Ideenwettbewerb für den „Pont de Pérrolles“ in Freiburg.

„Rapport du Jury.“

Concours pour le Pont de Pérrolles à Fribourg.

N° 32. Variante «Express». — Coupe en long et plan. — Echelle 1 : 2000.

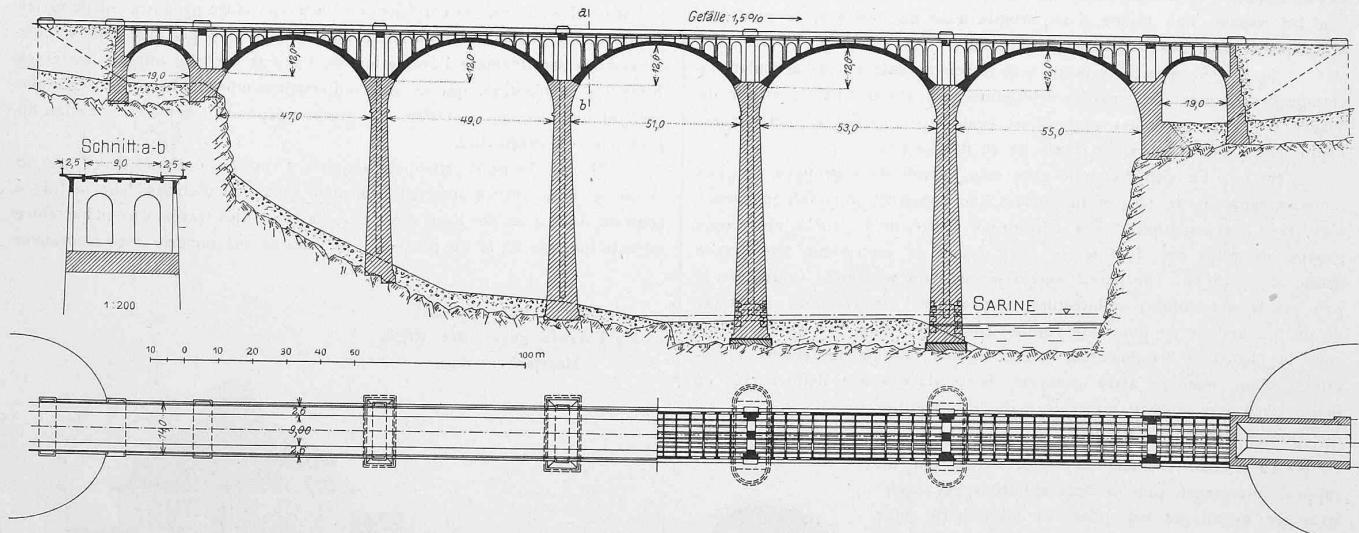
N° 32. «*Express*». Les auteurs ont augmenté encore le nombre des travées et prévoient 5 arches surbaissées de 47, 49, 51, 53 et 55 m d'ouverture. Cette inégalité dans la portée des voûtes a pour but d'éviter une pile en rivière. Elle aurait l'inconvénient de donner aux naissances une pente plus grande que celle de la chaussée. Ce projet est très satisfaisant d'aspect, il est disposé comme les précédents au point de vue technique. L'étude comparative des trois projets N° 32 démontre l'économie importante qu'il y a à augmenter le nombre des travées et à éviter les voûtes de dimensions excessives.

Projet № 26. «Zähringen». — Pile. — I : 1000.

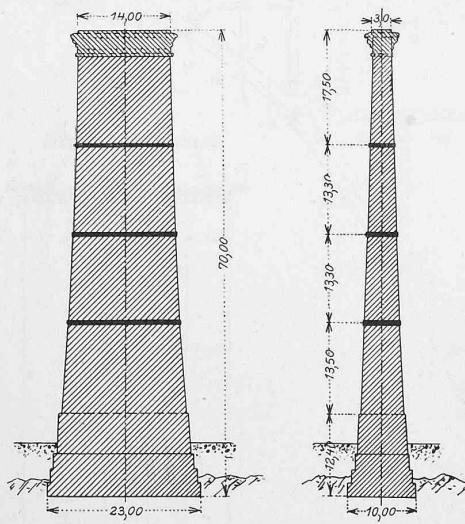
N° 26. Cet ouvrage à poutres continues à section variable, avec membrures inférieures arquées sur trois travées de 91, 113 et 91 m, est d'aspect satisfaisant: les piles prévues en béton, sont renforcées tous les 13 m par une couche de béton armé de 50 cm d'épaisseur, les piles s'arrêtent à la hauteur des appuis du tablier. La superstructure comporte deux poutres écartées de 10,4 m; la chaussée est portée par des tôles embouties, les trottoirs par des dalles en béton armé. Les tôles embouties pourraient être avantageusement remplacées par du béton armé, car elles sont difficiles à entretenir et font du bruit au passage des charges roulantes, comme on peut le remarquer au pont du Kornhaus à Berne. Les travées prévues ne correspondent pas à la solution la plus économique; néanmoins, l'ensemble du projet est satisfaisant.
